AL01 dormitório 01

DORM.
01

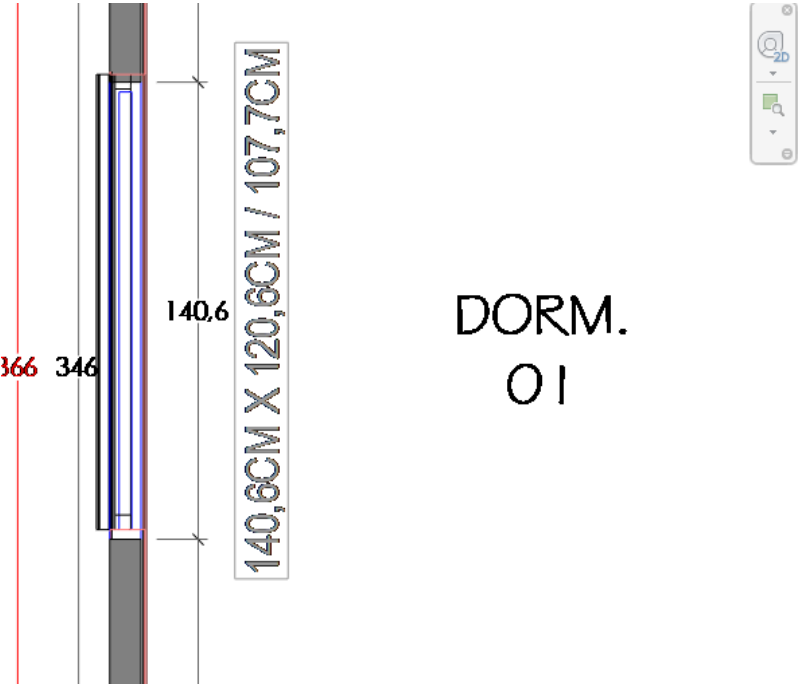
Em conferência no modelo rvt, identificamos divergências com o projeto de fôrma metálica na esquadria AL01 do dormitório 01

Ações	Descrição	Data Ação	Novo Vencimento	Responsável	Realizado por
	Ajustado na R02	2021-10-21T20:29:38+00:00		coordenacao@chaconengenharia.com	coordenacao@chaconengenharia.com
	não atendido, verificar e ajustar em todas as torres	2021-10-01T13:17:17+00:00		coordenacao@chaconengenharia.com	coordenacao@chaconengenharia.com
	Comparação entre modelo de arquitetura enviado e dwg da forma metálica a ser seguido	2021-09-17T14:20:14+00:00		coordenacao@chaconengenharia.com	coordenacao@chaconengenharia.com
	sem comentários	2021-09-17T14:20:11+00:00		coordenacao@chaconengenharia.com	coordenacao@chaconengenharia.com
